Anderung der Starterbeschriftung  
Neue Leistungsbezeichnung bei Startern (kW anstelle PS)

00  
VDT-1-001/11J  
1. Ausgabe  
3.11.1975

# Umstellung auf Kohlebürsten ohne Anschlußleitung bei Startern

## HOCHDREHEN VON STARTERN

Bild 2 0 001 211 228 mit Antriebslager  
1 005 822 306

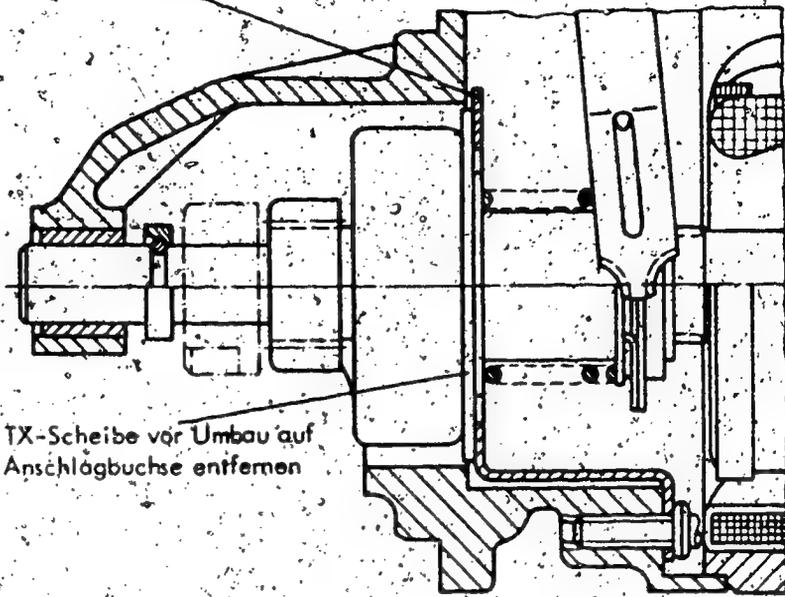
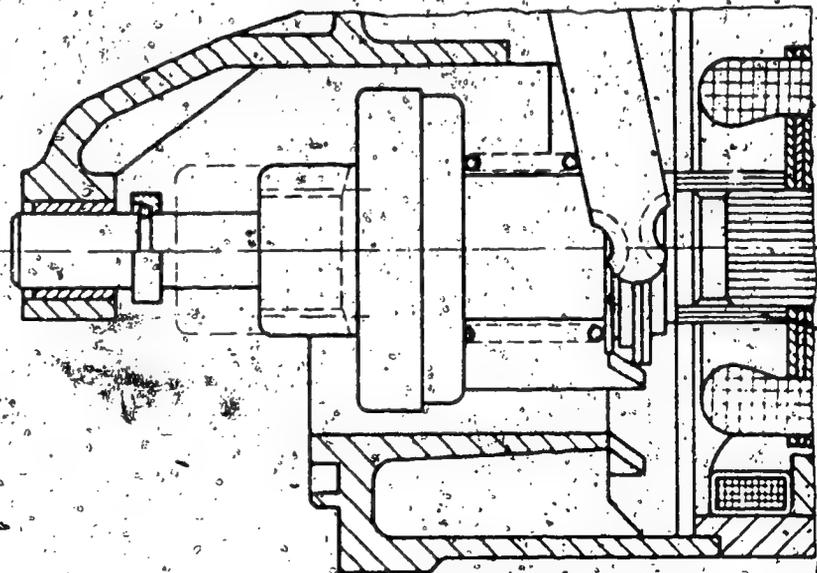
Aus diesem Grund muß anstelle des seither montierten Anschlages auf die Ankerachse eine Anschlagbuchse (Bild 2) für den Getriebeanschlag aufgeschoben werden. Diese Anschlagbuchse wird dem Teilesatz 1 007 010 007 in Zukunft beige packt.

Um ein Auffäulen des Getriebes im Antriebslager zu vermeiden, muß die TX-Anschlagscheibe vom Getriebe 2 006 209 321 bzw. 1 006 209 437 vor dem Umbau des Starters auf Anschlagbuchse entfernt werden.

Keinesfalls darf die Anschlagbuchse vergessen werden, da sonst der Schalthebel am Wickelkopf des Ankers streift.

Anschlagbuchse  
unbedingt bei  
Umbau montieren

Bild 1

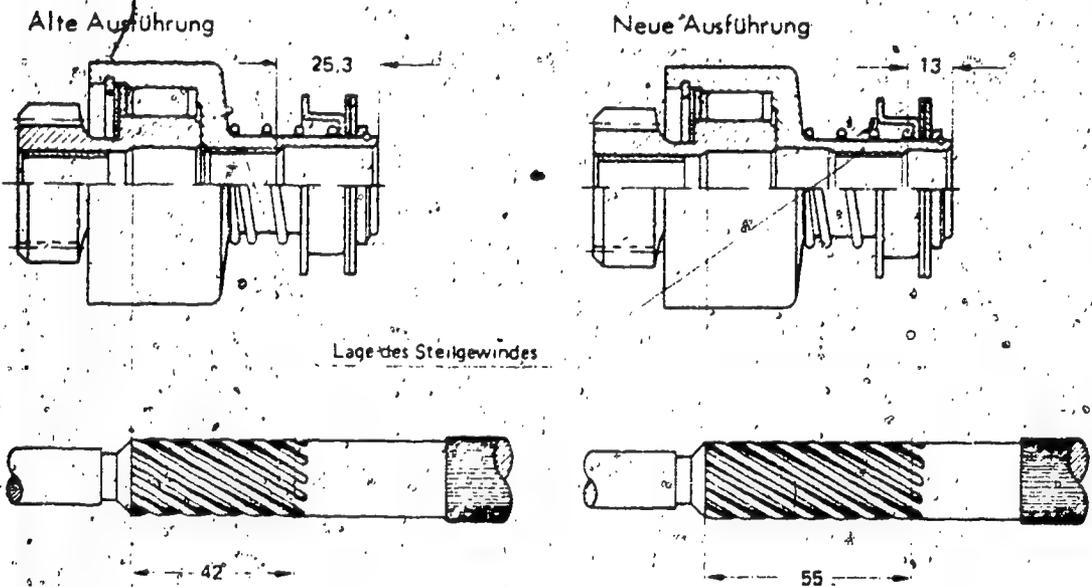
Aus diesem Grund sind dann die Freilaufgetriebe mit 5 Rollen 2 006 209 3.. nicht mehr in allen Fällen mit den Freilaufgetrieben mit 6 Rollen 2 006 209 4.. einbaugleich.

Die Starter ID 4 PS mit Nebenschlußfeld erhielten Ende 1972 Anker mit langem Steilgewinde (55 mm)

Bild 1 Neue Starterausführung mit offenem Antriebslager

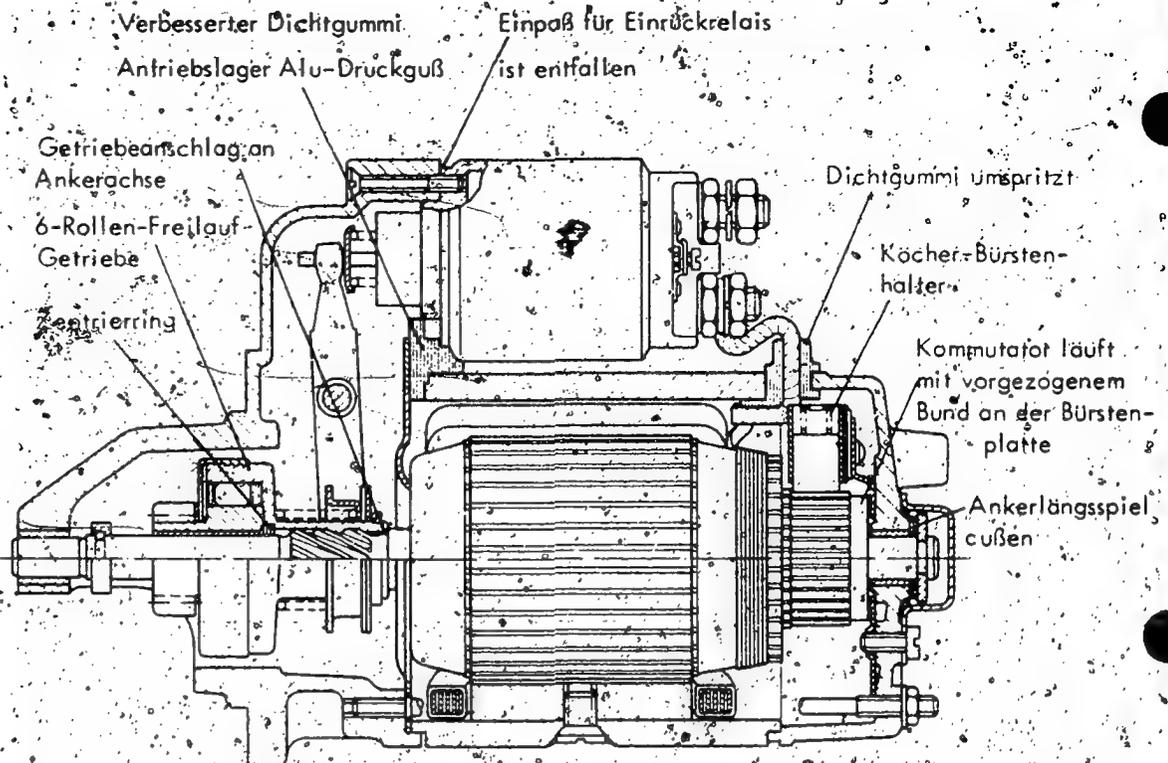
- 6-Rollen-Freilauf-Getriebe mit Zentriertring.
- Getriebeanschlag am Auslauf des Steilgewindes und Steilgewinde verkürzt.
- Mechanische Ankerbremse mit Schraubenfeder (zwischen Ankerpaket und Zwischenlager) entfällt, statt dessen wird der Bürstendruck auf 24 N (2400 p) erhöht und ein Köcher-Bürstenhalter mit Schraubenfeder eingeführt.
- Kommutator läuft mit vorgezogenem Bund an der Bürstenplatte an, dafür entfallen die Ausgleichscheiben.
- Einpaß für Einrückrelais entfällt.
- Das Ankerlängsspiel wird nicht mehr innen, sondern außen am Kommutatorlager eingestellt.
- Das Dichtgummi an der Erregerfeldanschlußleitung wird umspritzt und das Antriebslager aus Grauguß ist am Dom für das Einrückrelais geschlossen. Bei Antriebslagern aus Alu-Druckguß bleibt der Dom offen, jedoch wurde hier das Dichtgummi verbessert.

Bild 2

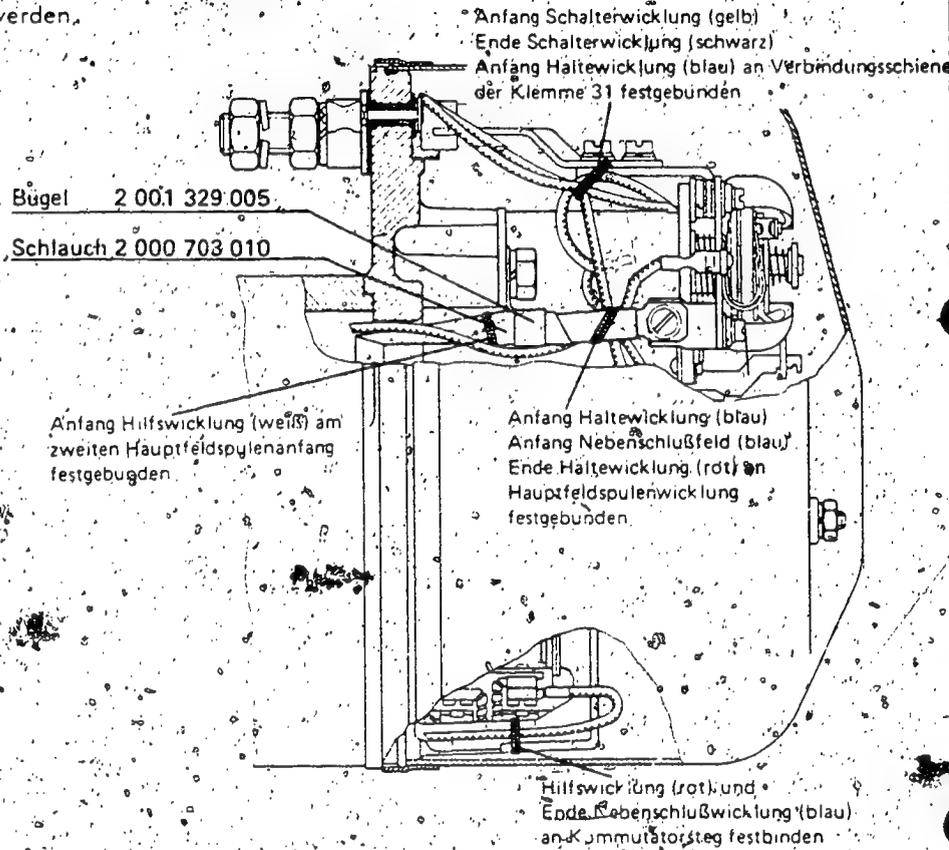
Außerdem müssen die Anschlußleitungen der Hilfs- und Nebenschlußwicklungen nach Bild 2 festgebunden werden.

Bild 1 Lamellenkupplung

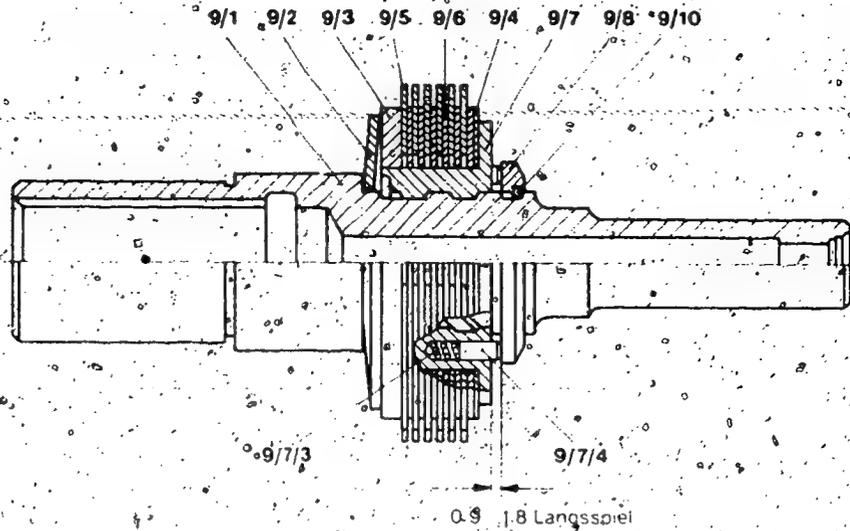
Es ändern sich folgende Einzelteile (siehe Bild 1... 3 sowie angegebene Positions-Nrn. auf der Ersatzteil-Mikrokarte):

- 1.6 Kupplungshälfte (Pos. 9/7): Die Kupplungshälfte ist jetzt fließgepreßt und hat einen Durchmesser von 46 mm (Bild 2). Druckfedern (Pos. 9/7/3) und Zylinderstifte (Pos. 9/7/4) ändern sich nicht.

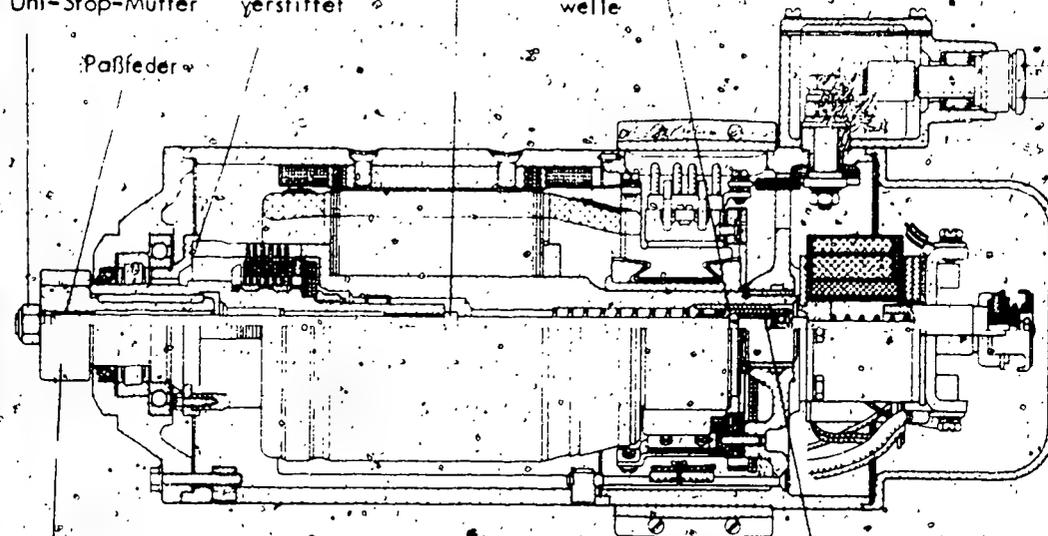
Ab FD 822 (Febr. 78) wurde folgendes geändert: Nut im Gewindeteil entfällt. Dafür wird eine 3 mm breite Nut für eine Paßfeder hinter dem Gewindeteil eingeführt, die als Verdreh-schutz gegenüber dem Ritzel dient. Das Ritzel erhält hierfür eine entsprechende Nut in der Bohrung.

Die Einrückachse erhielt generell ein Gewinde M 10x1,5.

Bild 2

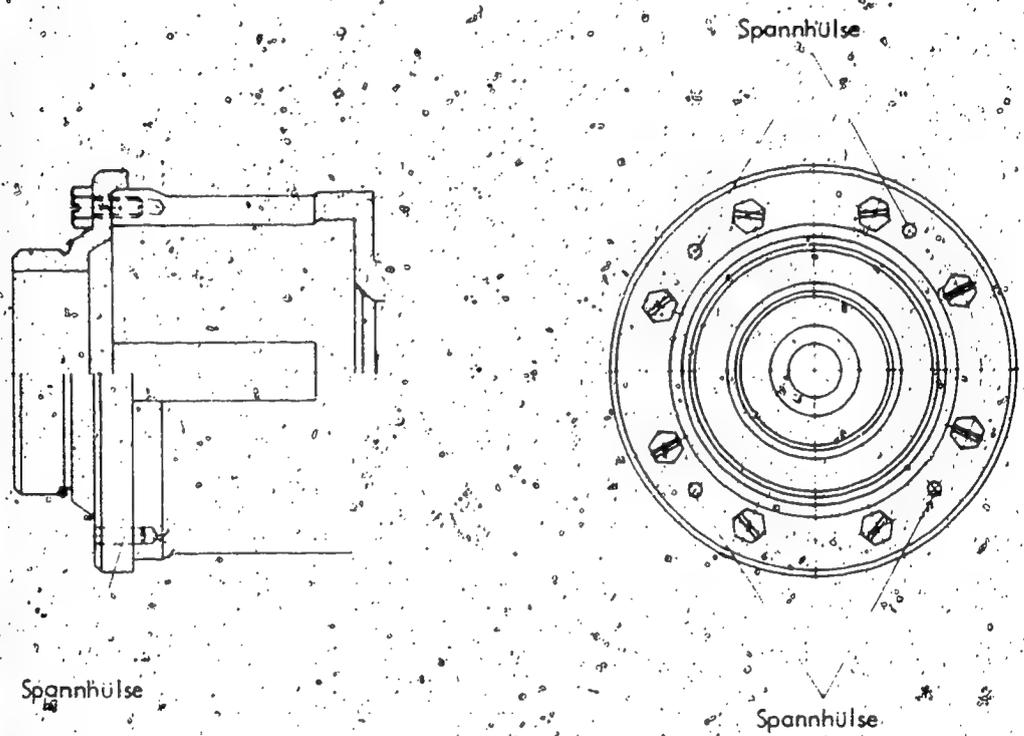
Bei Instandsetzungen von Startern wurde vereinzelt festgestellt, daß das auf der Mitnehmer-  
glocke des Ankers montierte Zwischenlager nicht mehr einwandfrei befestigt war.  
Als Abhilfe - nur für diese speziellen Fälle - wird das Zwischenlager zusätzlich mit  
4 Spannhülsen verstiftet. Diese Spannhülsen sind in der Ersatzteilliste aufgeführt. Bei neuen  
Ankern werden sie mit dem Zwischenlager mitgeliefert.  
Die Bezeichnung des Zwischenlagers ändert sich von 2 005 857 016 in 1 005 857 030.
